工程指示 / 要求簡箋(E.I.)

工程指示編號：EI / 5195 / 22

工程名稱：將軍澳日出康城 11

工程項目：趟門 大貨鋁料 (先放行鋁通 T1 9-17/F) 橫通封篤指示

| 名稱 | 生框邊鋁通組裝圖 | 制圖 | WYY | 2022-03-07 | 修改 | A | B | |

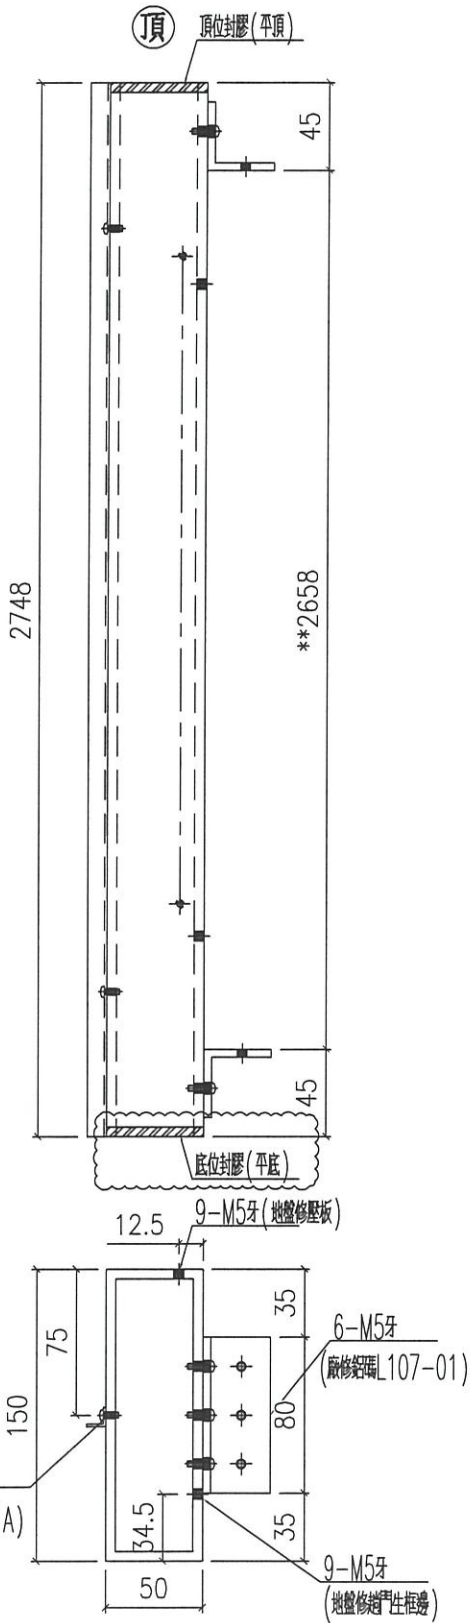
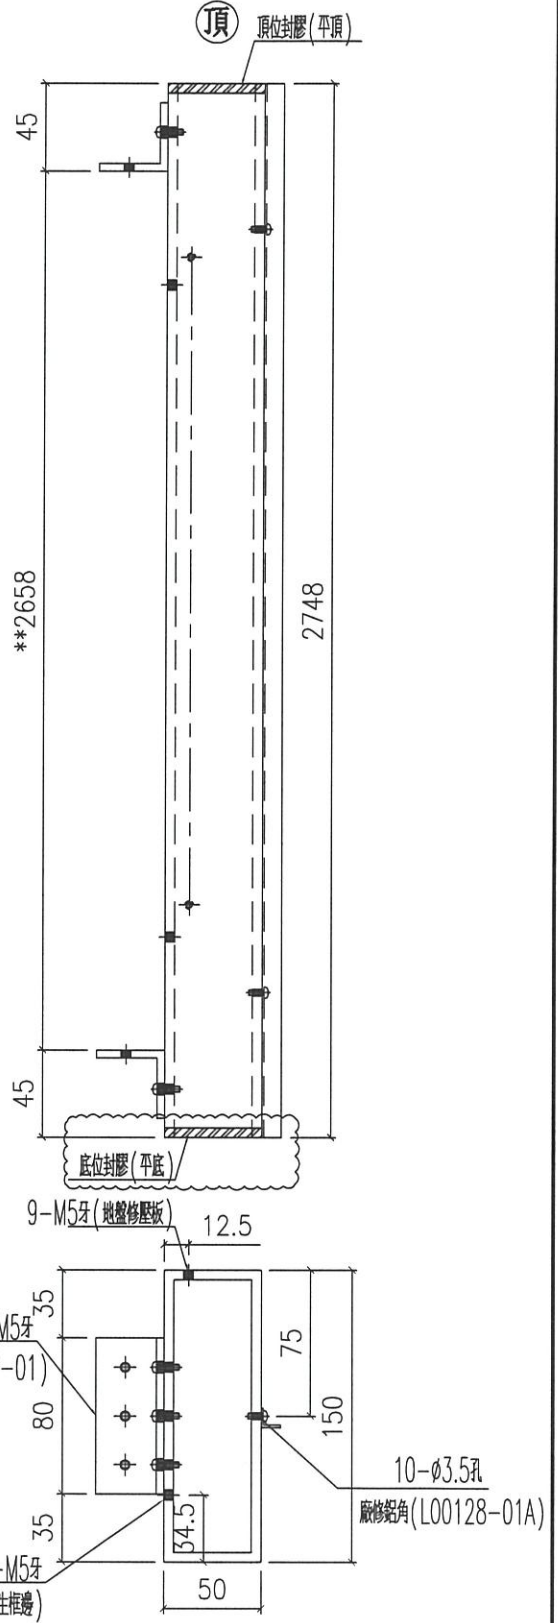
J 版：所有 150 X 50 X 5 通(企通、橫通)頭尾封篤 EVA。EVA 於料內 10mm。

| 名稱 | 標準層頂橫鋁通組裝圖 | 制圖 | WYY | 2022-03-07 | 修改 | A | B |

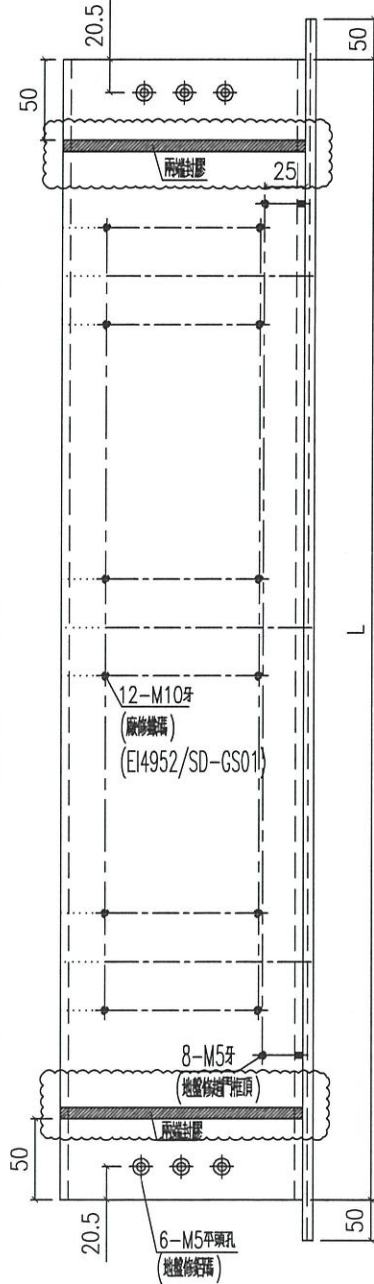
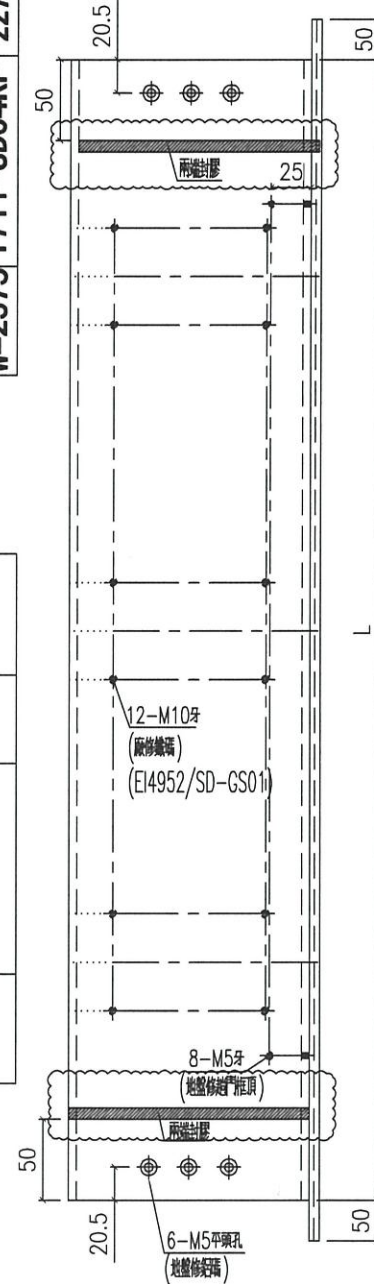
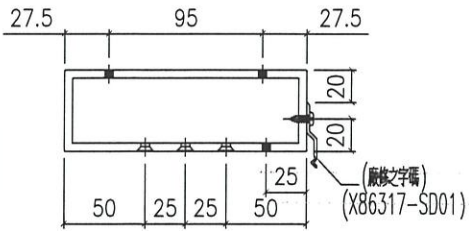
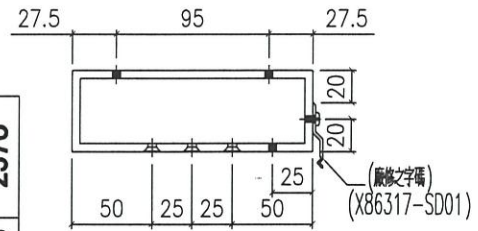
H 版：鐵件 EI4952 需要在廠安裝於頂橫通上，現補回加工圖參考給組裝用(請配鑽)。在鋁通上的舊孔用膠封，鋁通(企橫)不用油瀝清。
